Dommerbetænkning Projektkonkurrence om Folketingets nye rammer

BYGNINGSSTYRELSEN

FOLKETINGET

Tværsnit. Cobe og Arogency.

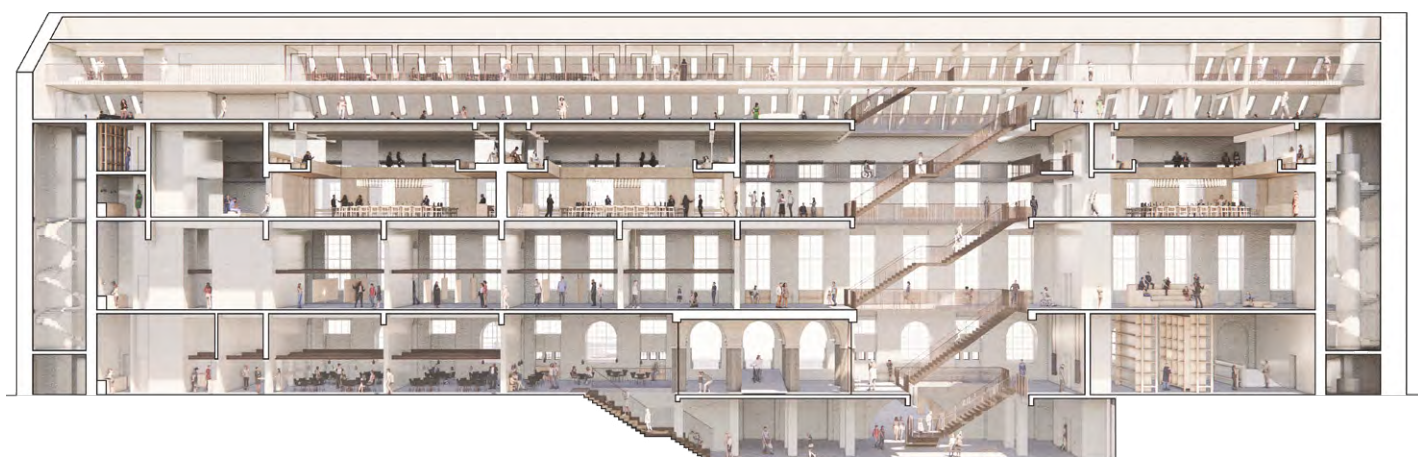
I forhold til brand fremstår forslaget realiserbart med velplacerede flugtveje. Hvad angår indeklima viser forslaget god forståelse for udfordringer og muligheder i fredede bygninger, herunder behovet for lodrette føringsveje og teknikrum. Dommerkomitéen vurderer dog, at det kan være en udfordring at sikre et tilfredsstillende termisk indeklima på den indskudte etage på 3. sal.

Visualisering af besøgsindgang i fase 2.
Cobe og Arcgency.

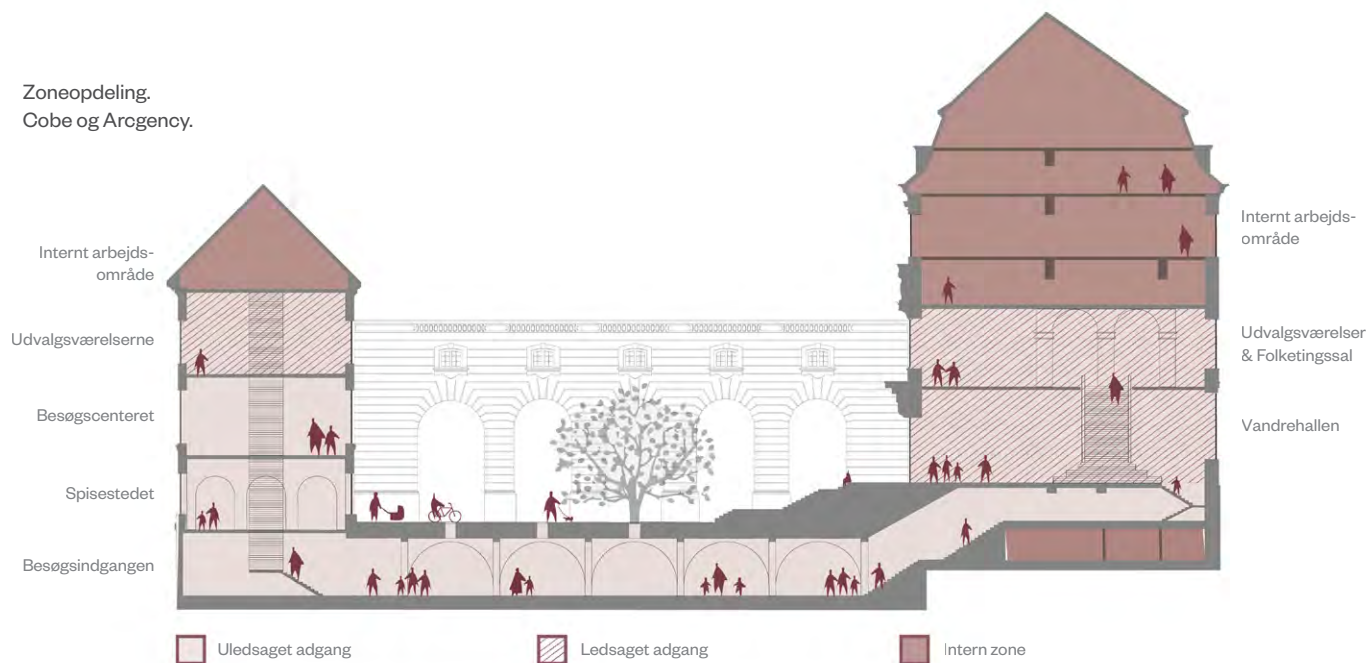
Amfitrappen er bearbejdet, så den på en enkel og elegant måde tilgodeser brugere i kørestol, med rollator, med klapvogn m.v., og tilbyder opholdsplads på trappens nederste plateau ved en tilbagetrækning af trappens nederste trin. Derudover er der tilføjet et repos, der opdeler trappeløbet i to, hvilket giver mulighed for en pause og et visuelt overblik.

Flow og robusthed er fastholdt i bearbejdningen af besøgsindgangen, samtidig med at der er indarbejdet forbedringer i forhold til ind- og udgangssluserne, garderobe og forbindelserne til Christiansborg og Rigsarkivets tidligere bygninger, så kapaciteten i højere grad imødekommer behovet. Forbindelsen til spisestedet fra besøgscenteret er forbedret med en ny, sekundær trappe og elevator, der styrker flowet til og fra spisestedet og besøgsindgangen. Dommerkomitéen vurderer, at disse forbedringer giver et godt grundlag for den videre dialog med Folketinget.

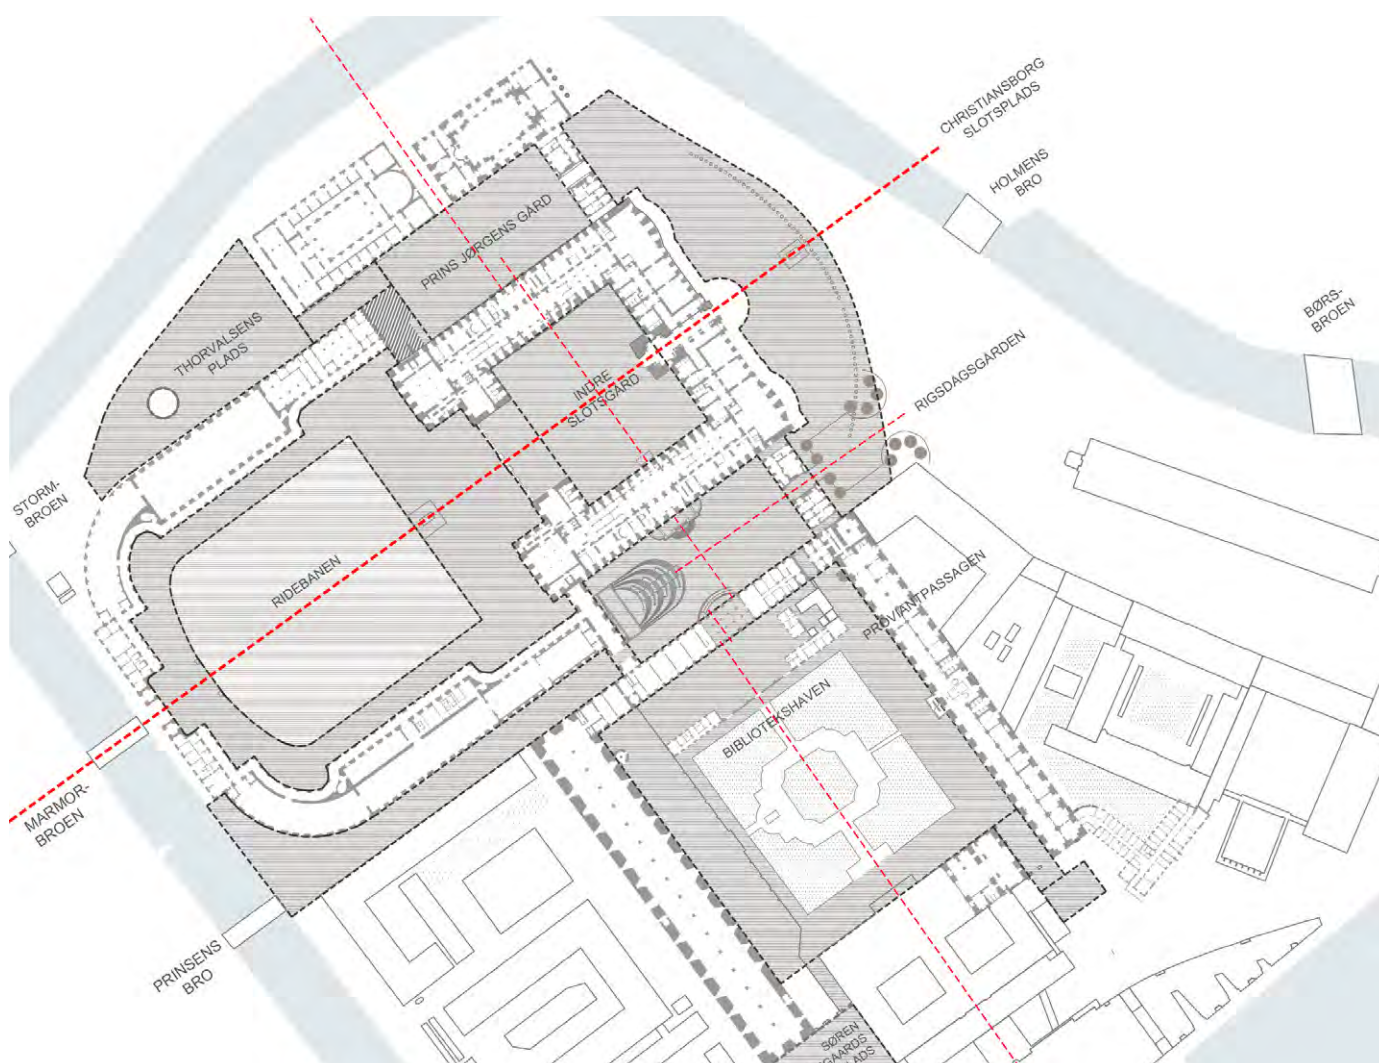
Placeringen af den nye pavillonbygning med de tre bueslag virker noget monumental og ufølsom over for de eksisterende bygninger, da den skærmer for udsigten til Forbindelsesbygningen. Den store udgravning, der skal give plads til trappe-rampe-anlægget, virker overdimensioneret og slører byrummets hierarki, da trappen til Christiansborg kommer til at underlægge sig den nye indgang.

Sikkerhedskontrollen er placeret i et stort rumligt forløb etableret af en søjle-bue-konstruktion, som fint binder kælderetagen sammen og giver rummet karakter. I Rigsarkivets tidligere bygninger savner dommerkomitéen større fokus på rumlig kvalitet og generøsitet, særligt hvad angår det at skabe værdige, velproportionerede forbindelser.

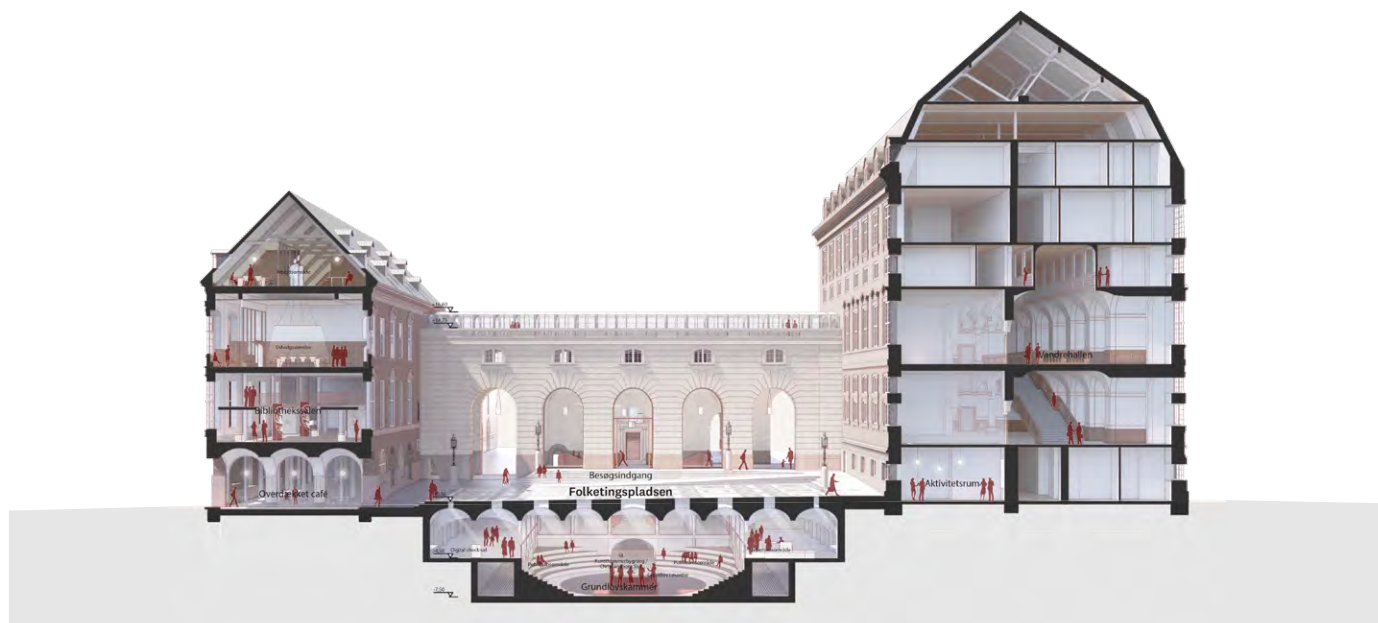
Omdannelsen af Forbindelsesbygningen til vindfang vurderes at være en svær opgave, både i forhold til at opføre de store glaspartier og i forhold til bygningens ændring i udtryk og funktion ved at blive glasinddækket. Refleksionen i glasset vil

påvirke oplevelsen på stedet, og dommerkomitéen kan være bekymret for, om den rumlige oplevelse mistes, når buegangen inddækkes.
